NOTE DE SERVICE NUMÉRO 008-2009

SUJET : Circuit électrique V7 tous modèles – Nevada 750 MY 2009

OBJET : Allumage anormal du voyant EFI couleur ambre sur le tableau de bord

PROCEDURE D'INTERVENTION

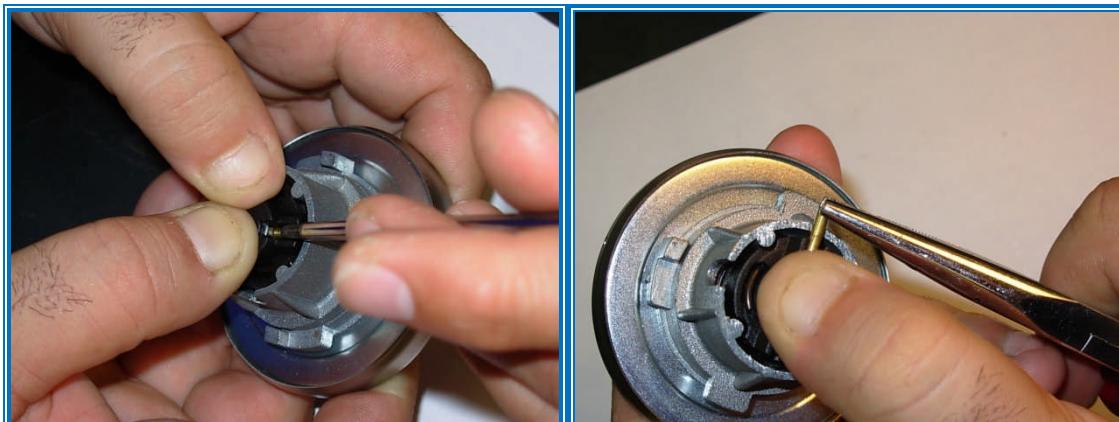
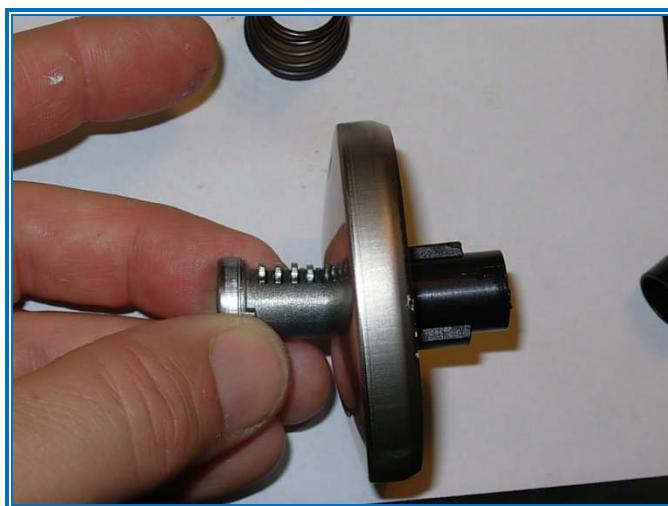
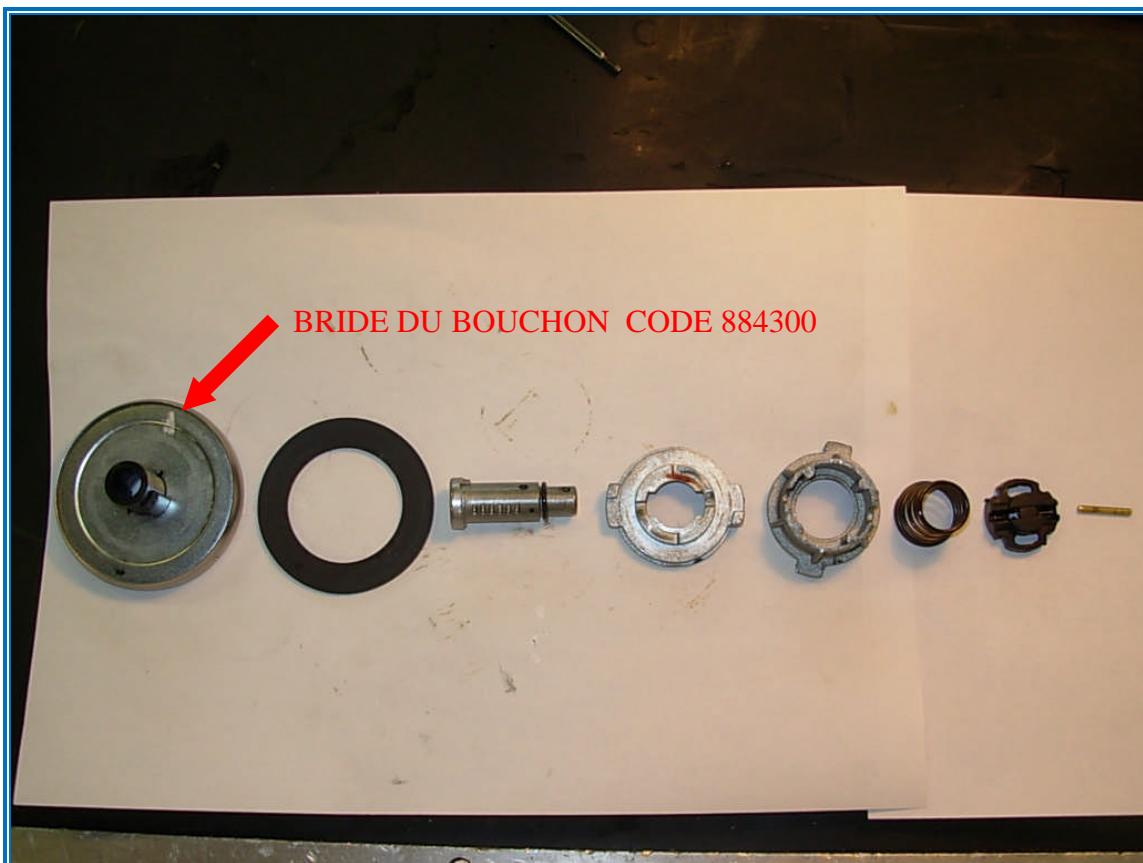
Suite à nos vérifications techniques du produit, il nous paraît indispensable de mettre à jour un lot de véhicules Moto Guzzi V7 Racer (voir la liste sur le site du Service Moto Guzzi <http://www.servicemotoguzzi.com/public/warranty/CampagneRichiamo>), afin d'améliorer la ventilation du réservoir d'essence.

- Saisir le bouchon d'essence avec la clé sans l'insérer.

- Extraire la goupille d'arrêt des composants du bouchon.

- Avant de désassembler le bouchon, marquer la position de chaque composant.

- Extraire le bloc à clé.

- Remplacer la bride du bouchon d'essence

- Effectuer les opérations précédentes en sens inverse pour remonter le bouchon
- Insérer la clé dans le bouchon et vérifier la libre rotation du système de fermeture du bouchon
